ŻYWIEC DNIA : 14.10.2008r.
L. dz. BE/RD-4/ZS/AW/4798/08

DOTYCZY : Uzgodnienie trasy projektowanej budowy oraz wymiany sieci kanalizacji deszczowej i sanitarnej w rejonie Starego i Nowego Zamku w Żywcu.

temat:	Inwentaryzacja sieci kanalizacyjnej w Parku		
treść:	PLAN SYTUACYJNY		
projektował:	podpis:	skala:	1:500
opracował:	podpis:	nie rys.	1.

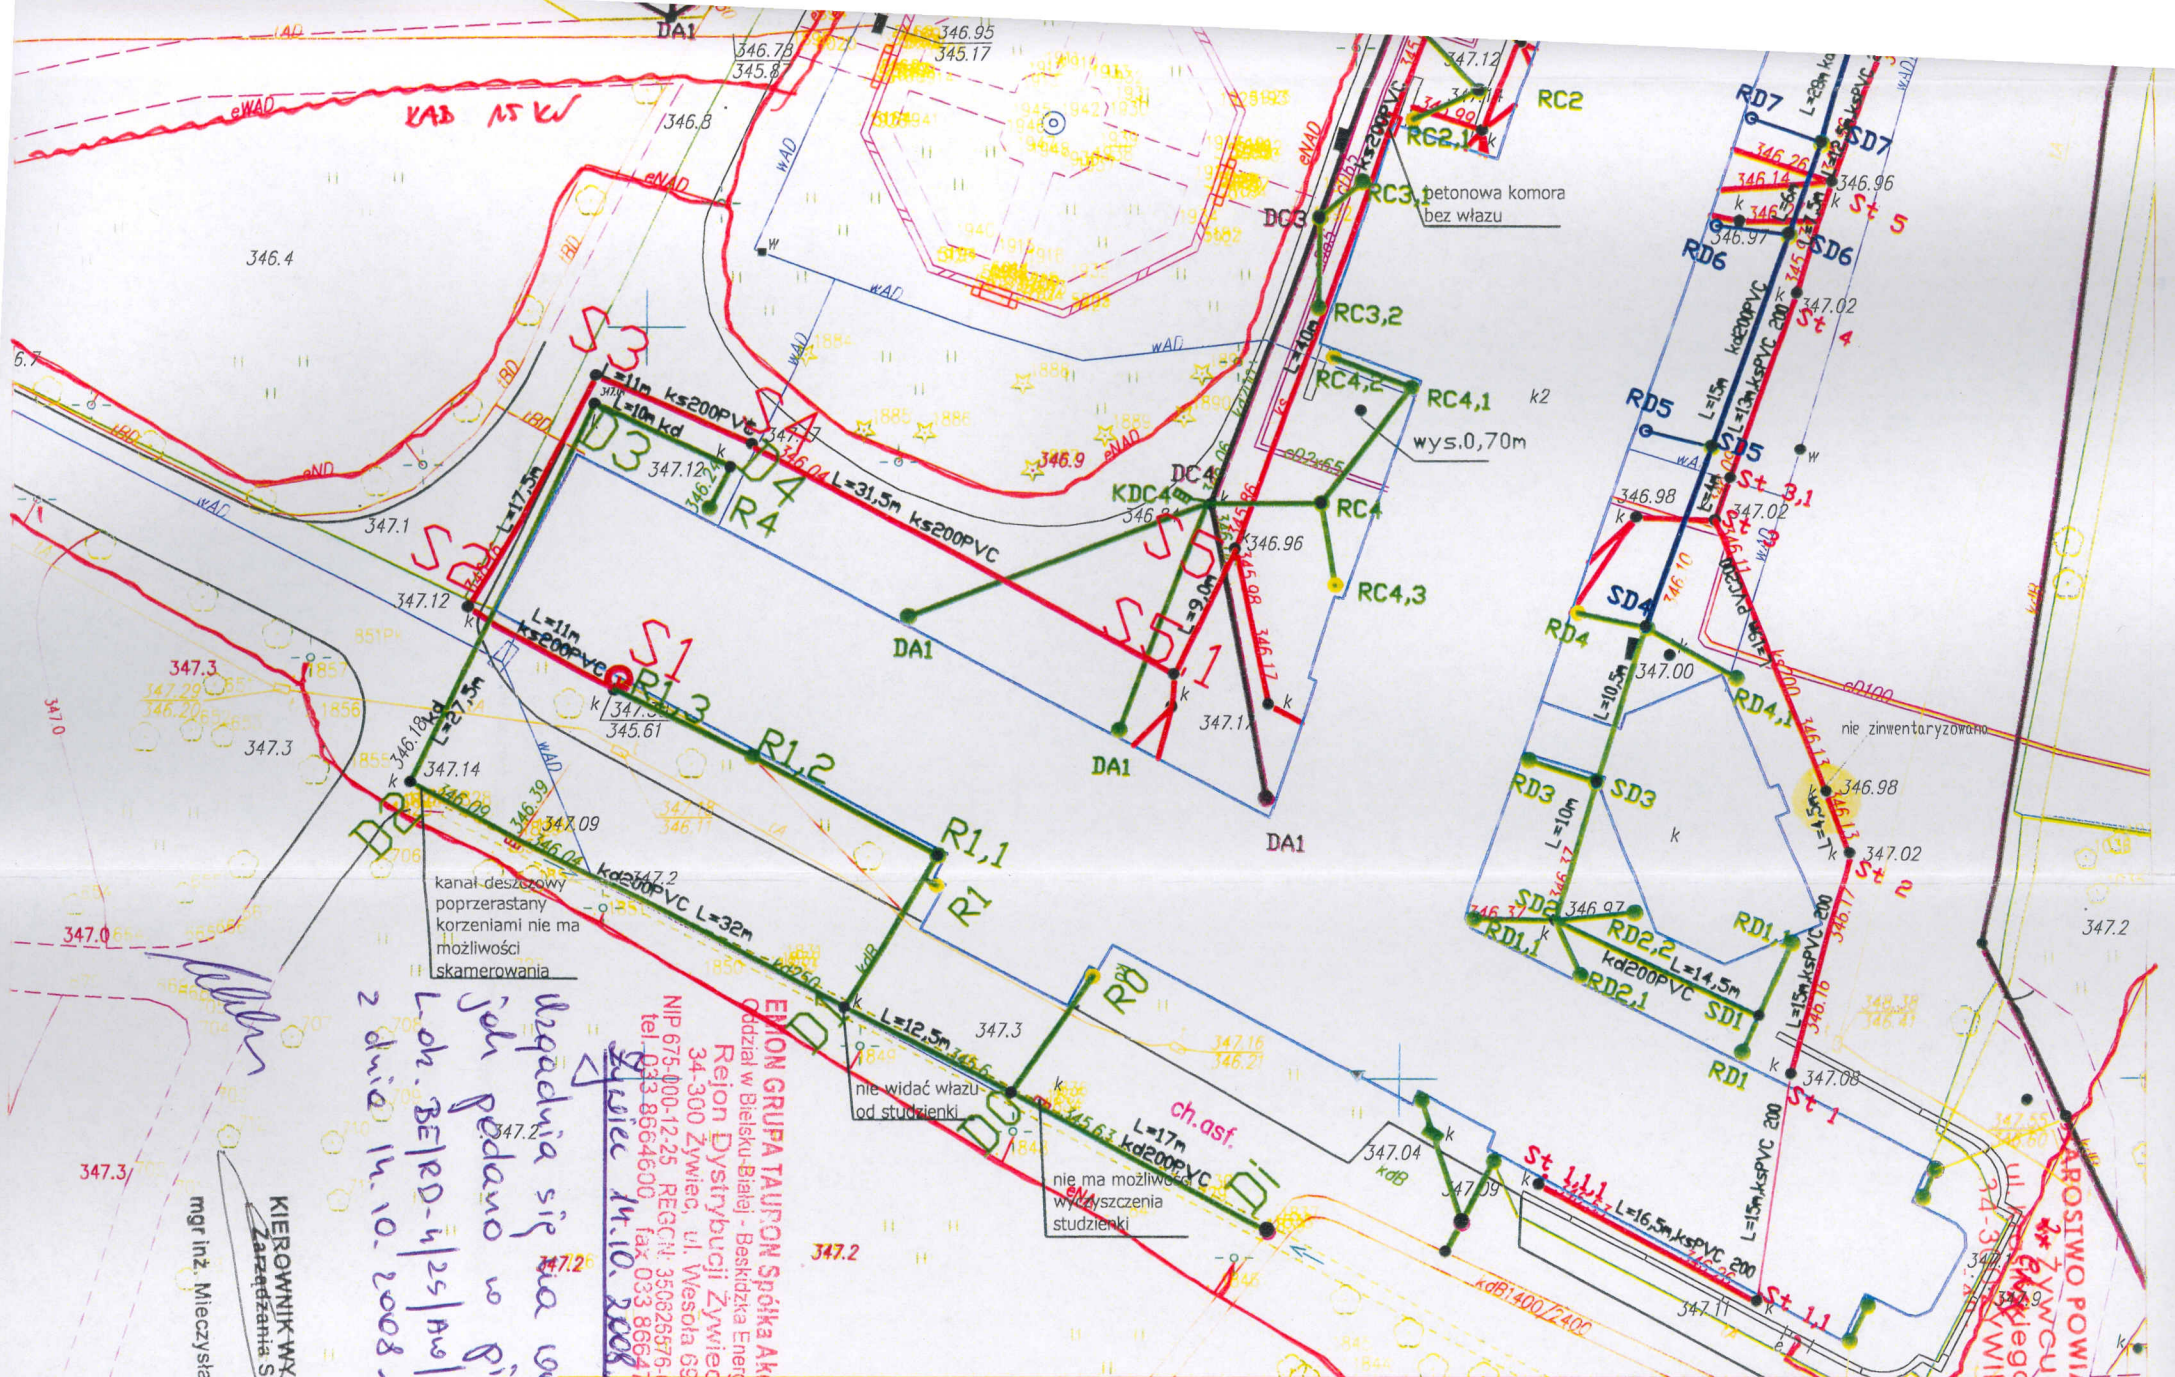
1. Na przedstawionych mapach wrysowano kolorem czerwonym istniejące linie kablowe średniego, niskiego napięcia oraz oświetlenia ulicznego będącą w eksploatacji RD – Żywiec. W niektórych miejscach linie kablowe wrysowano orientacyjnie, przebieg tych linii należy ustalić przy pomocy lokalizatora.

3. Projektowaną budowę, wymianę sieci kanalizacji prowadzić na odcinkach równoległych w odległości min 1m od istniejących linii kablowych. Projektowane studzienki, zasowy, separatory, lokalizować w odległości min 1m od istniejących linii kablowych. W przypadku nie zachowania wymaganej odległości sieć wodociągowo-kanalizacyjną na tym odcinku należy przeprojektować.

4. Istniejące linie kablowe w miejscu skrzyżowania z projektowaną siecią kanalizacyjną należy zabezpieczyć rurami dwudzielnymi typu A 160PS dla linii SN oraz A 110PS dla linii NN i oświetlenia ulicznego, wystającą po 0,5m poza obrys projektowanego skrzyżowania.

5. Zabrania się podkopywania istniejących słupów elektroenergetycznych. Projektowaną trasę sieci kanalizacyjnej prowadzić w odległości min 0,8m od podziemnych elementów konstrukcji wsporczych (słupów) linii Oświetlenia ulicznego.
